DODATOK Č. 3 K ZMLUVE O DIELO

1. Zmluvné strany sa dohodli, že rozsah Diela určený Zmluvou sa rozširuje v súlade so zmenovými listami – Zmenový list č. 6 – oceľové konzoly - podopretie vodovodu, Zmenový list č. 7 – preložka súkromného kábla, Zmenový list č. 8 – opakovaná tlaková skúška plynovodu, Zmenový list č. 9 – dodatočné náklady z titulu predĺženia stavby, Zmenový list č. 10 – navýšenie množstva zásypu v prechodových oblastiach, Zmenový list č. 11 – výmena podložia SO 01, Zmenový list č. 12- zmena asfaltov SO 01, Zmenový list č. 13 – úhrada za vydobyté primárne suroviny, ktoré spolu tvoria prílohou č. 1B tohto Dodatku a tým dopĺňajú Prílohu č. 1 Zmluvy – Špecifikácia Diela a ponukový rozpočet. Príloha č. 1B tohto Dodatku sa stáva neoddeliteľnou súčasťou Zmluvy.

Stavba: Rekonštrukcia mosta M999 v km 16,969 na ceste II/561 v obci Kráľov Brod, okres Galanta

Príloha č.1 - Geodetický protokol

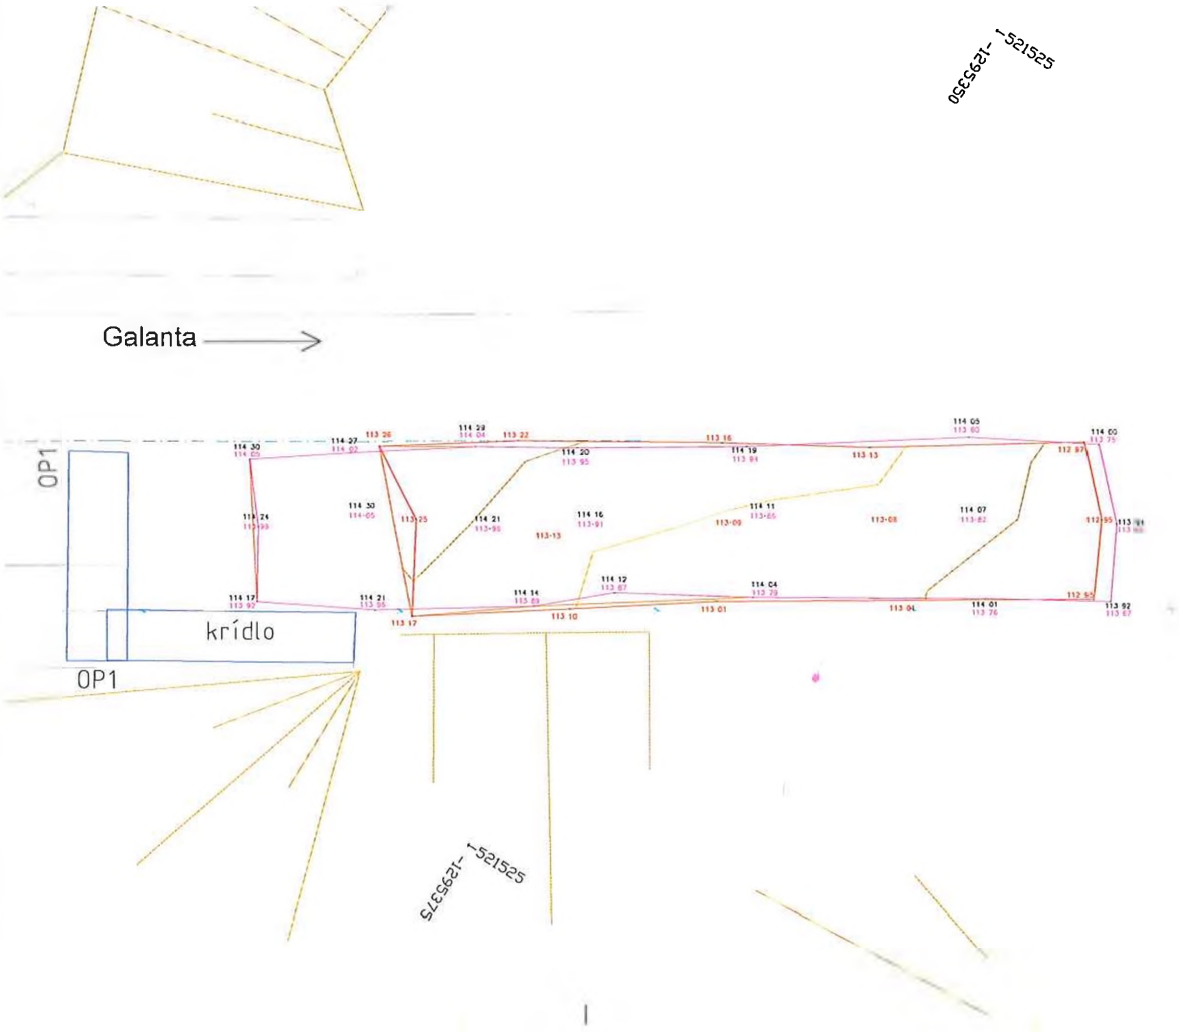
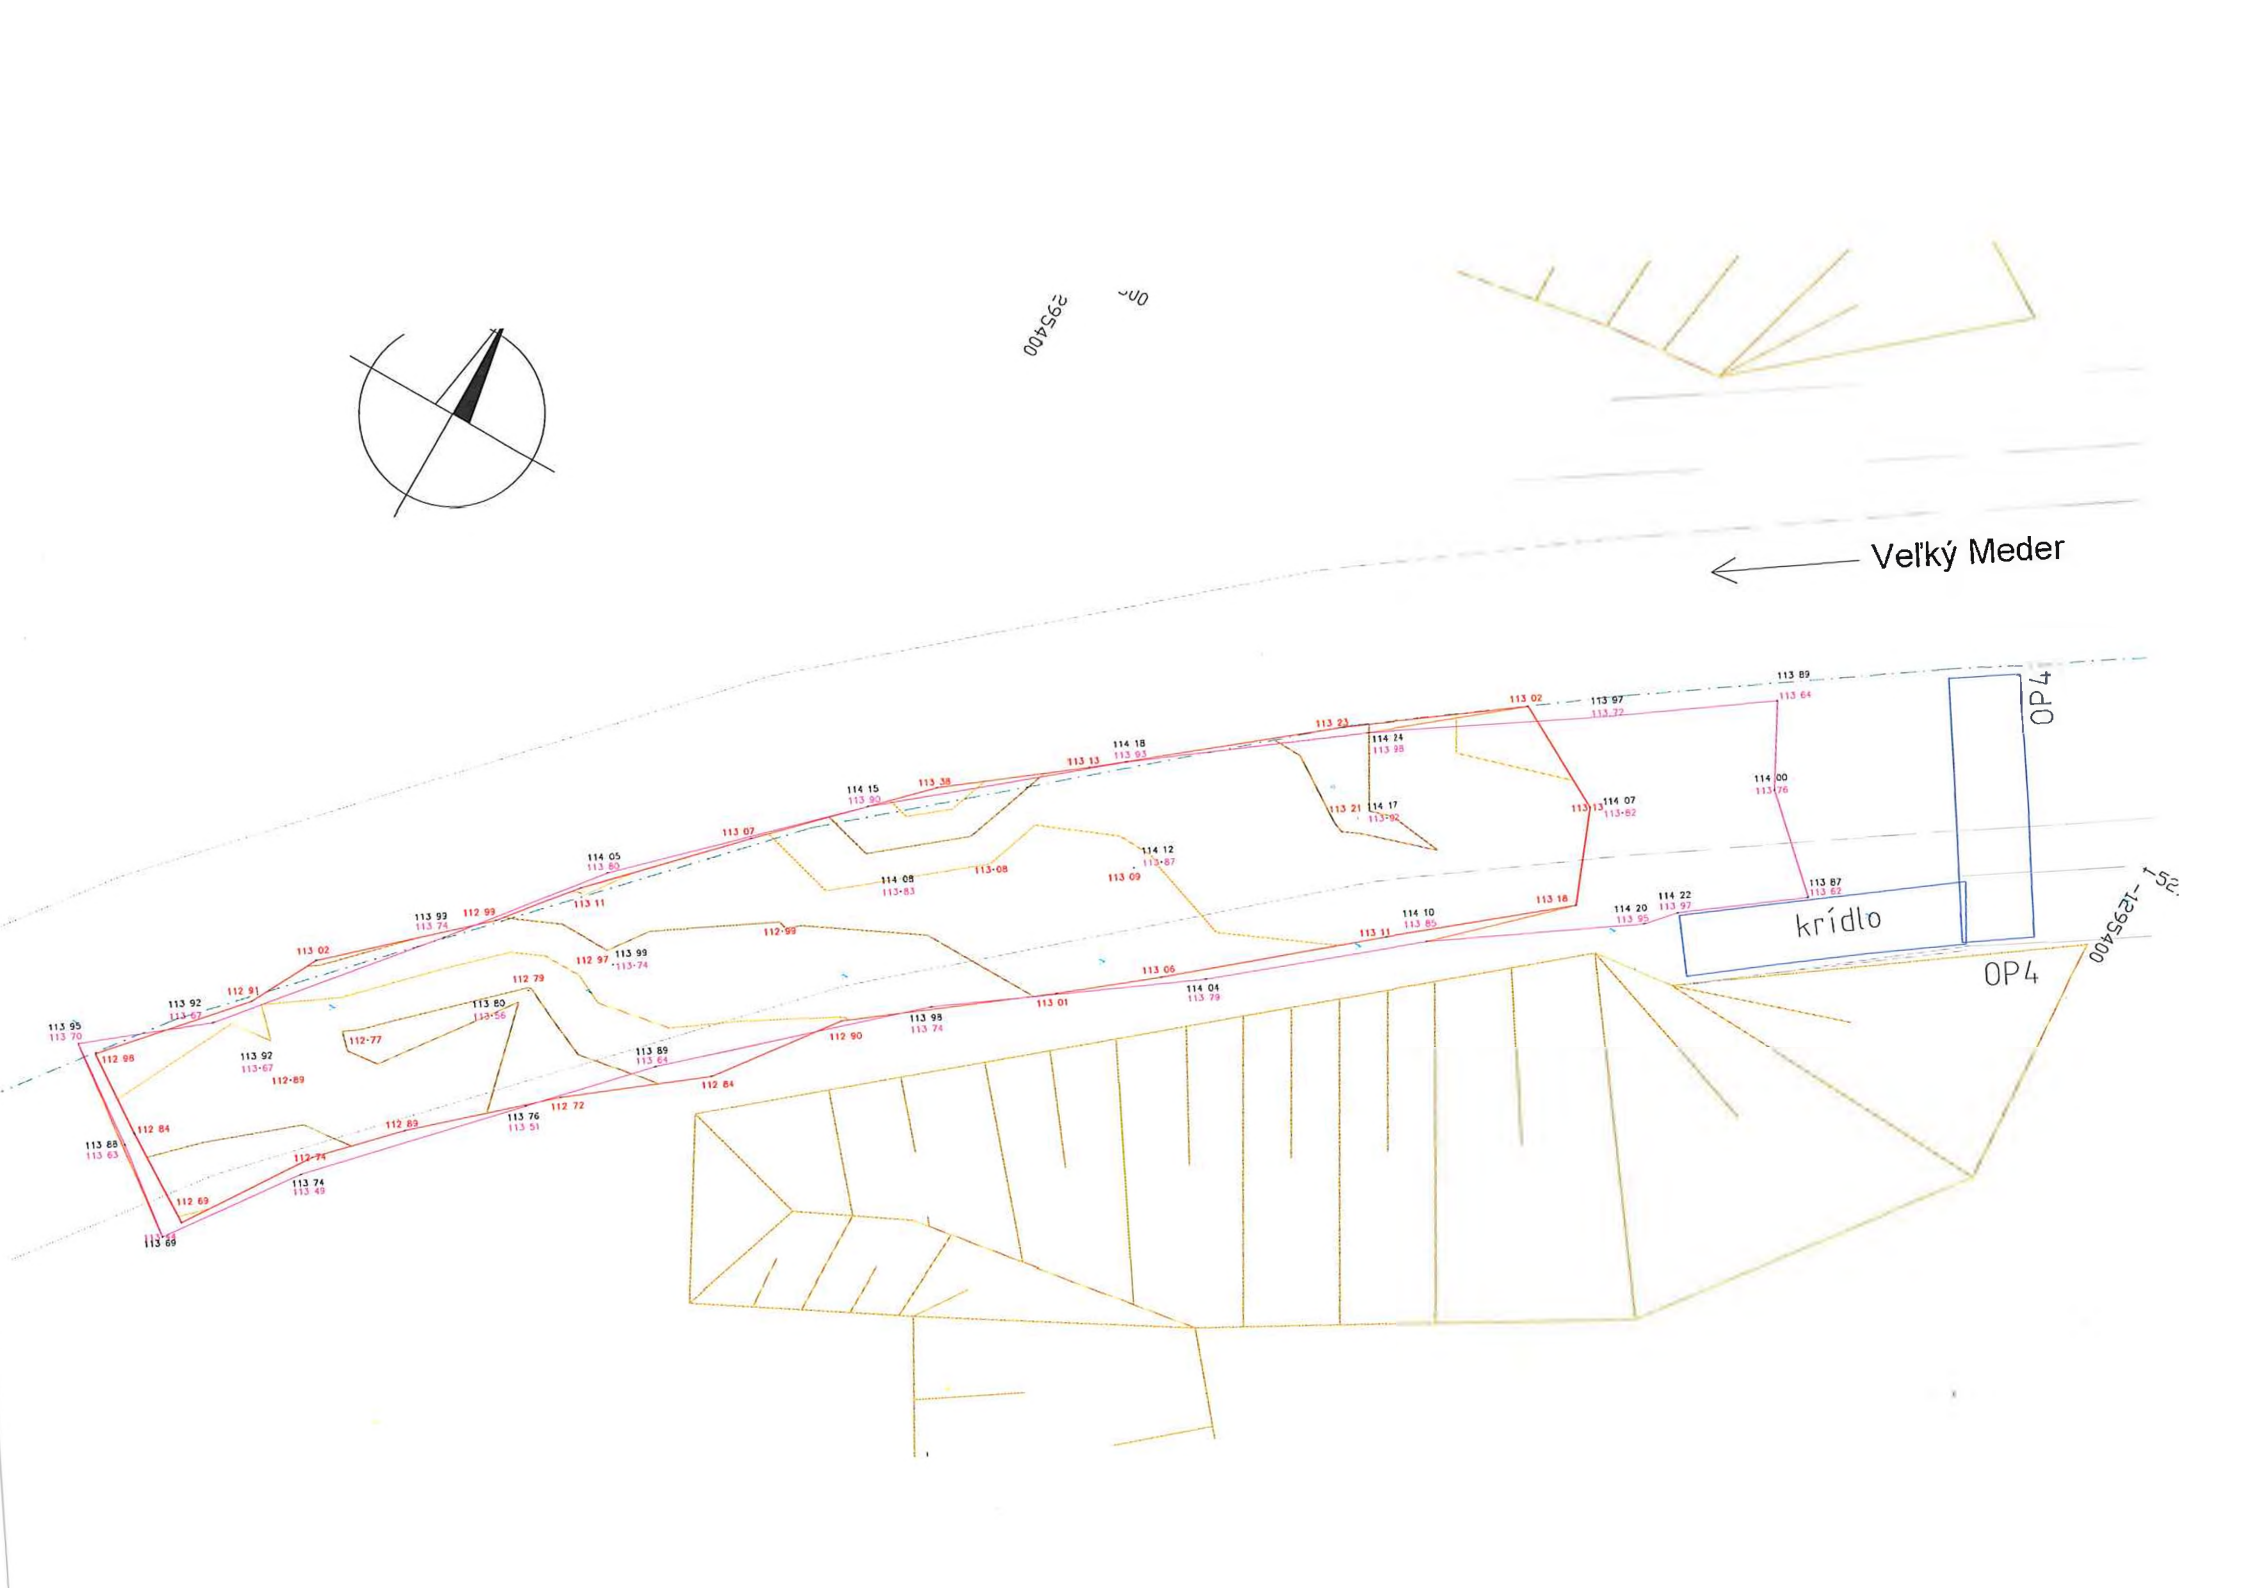
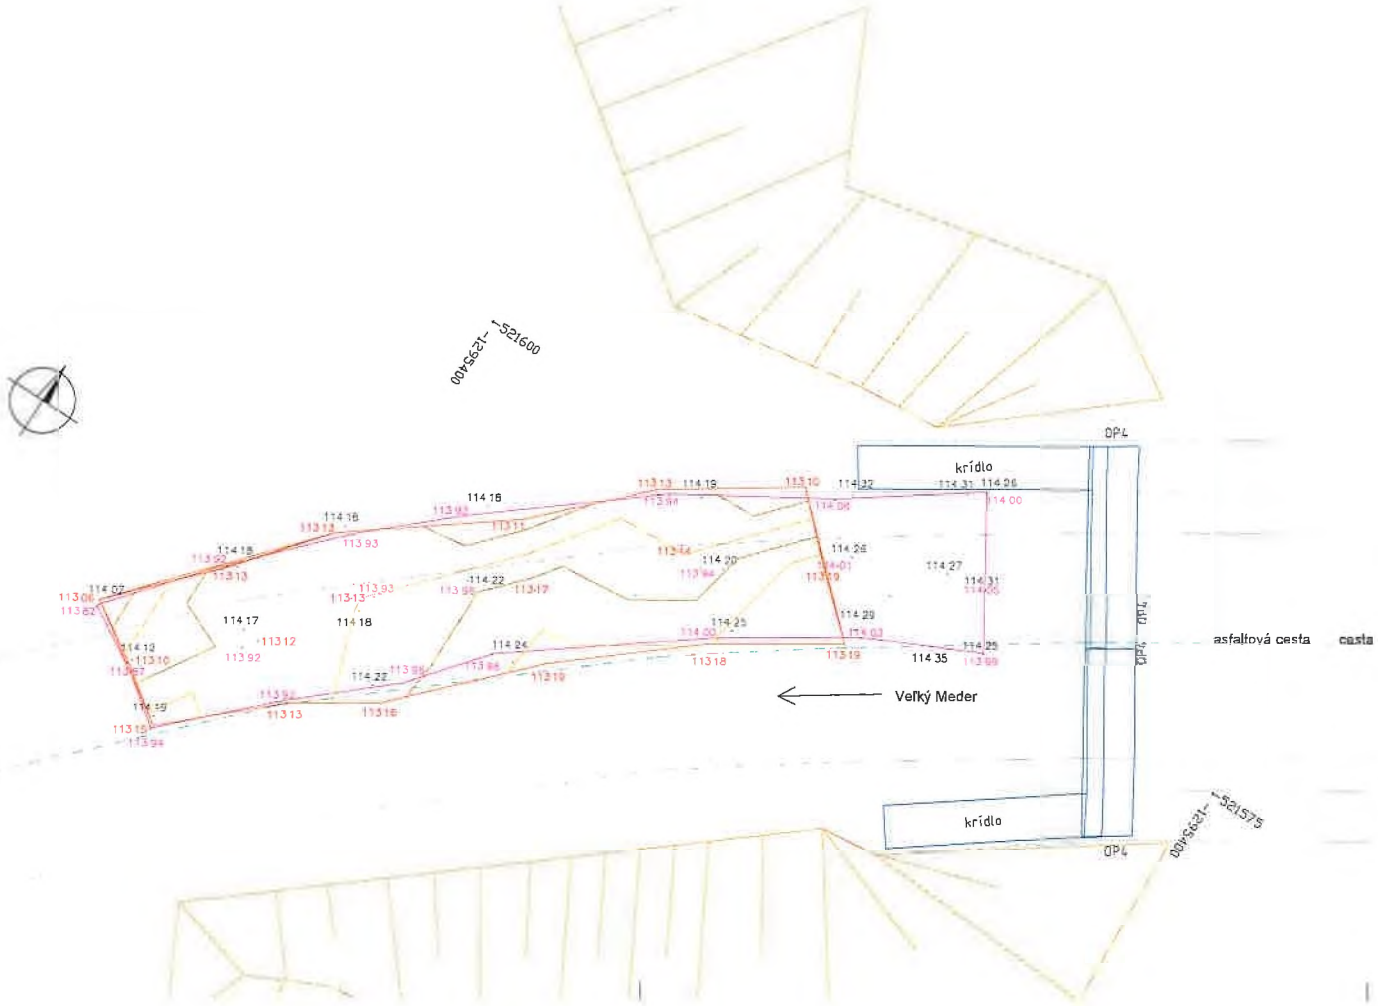
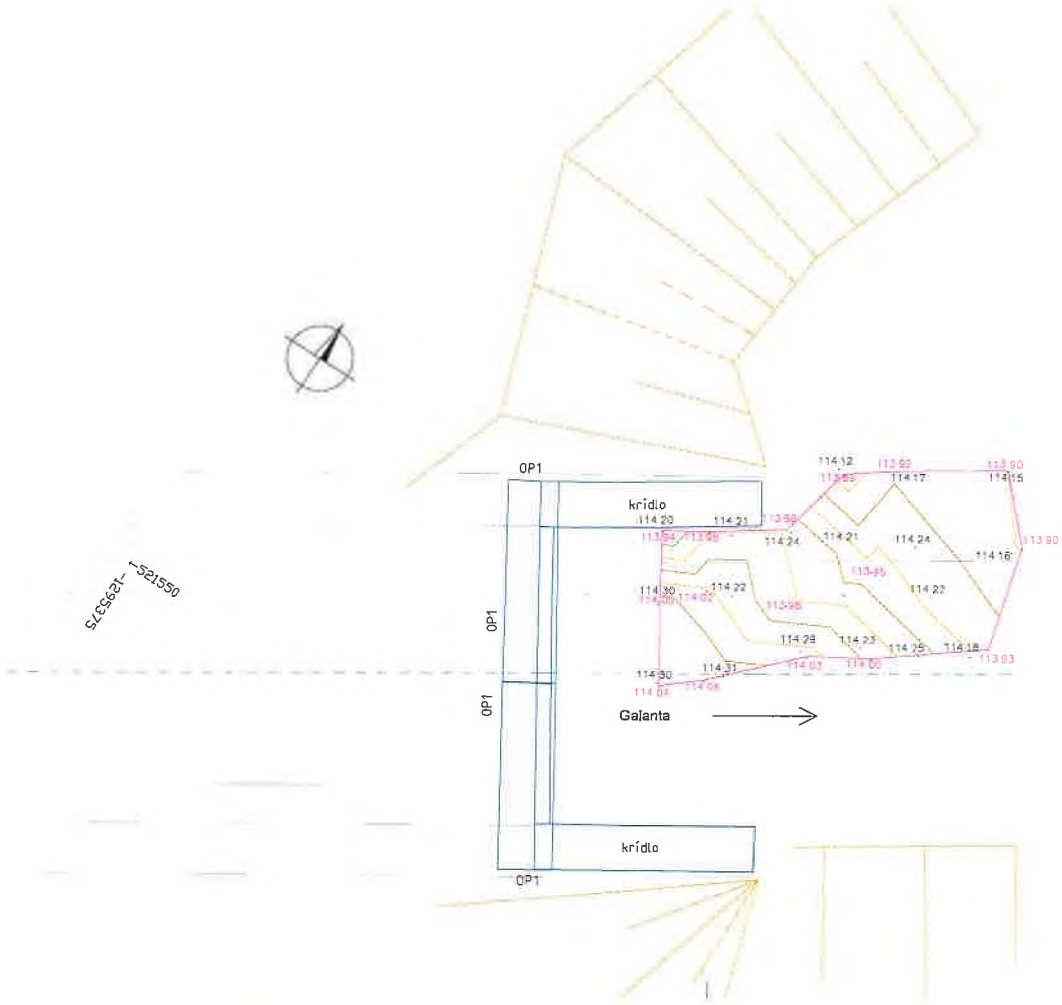
Názov zmeny: Výmena podložia SO 01

Popis zmeny: Predmetom zmeny je výmena nevyhovujúceho podložia SO 01 v hrúbke 0,80 m pod úrovňou zemnej pláne. Po odstránení pôvodných konštrukčných vrstiev vozovky a odkope v rozsahu podľa projektovej dokumentácie boli na upravenej a zhutnenej zemnej pláni vykonané statické zaťažovacie skúšky. Výsledky skúšok preukázali nedostatočnú únosnosť podložia, na základe čoho Stavebný dozor vydal pokyn na jeho výmenu.

Zdôvodnenie zmeny: Potreba výmeny podložia vznikla na základe skutočne zistených geotechnických podmienok po odkrytí zemnej pláne. Statické zaťažovacie skúšky preukázali, že podložie nespĺňa požadovaný modul pretvárnosti Edef2 = 90 MPa.

Zhotoviteľ na základe nevyhovujúcich výsledkov statických zaťažovacích skúšok a pokynu Stavebného dozoru realizuje výmenu nevyhovujúceho podložia SO 01 za účelom dosiahnutia požadovanej únosnosti zemnej pláne a uplatňuje si nárok na úhradu nákladov spojených s vykonaním týchto dodatočných prác.
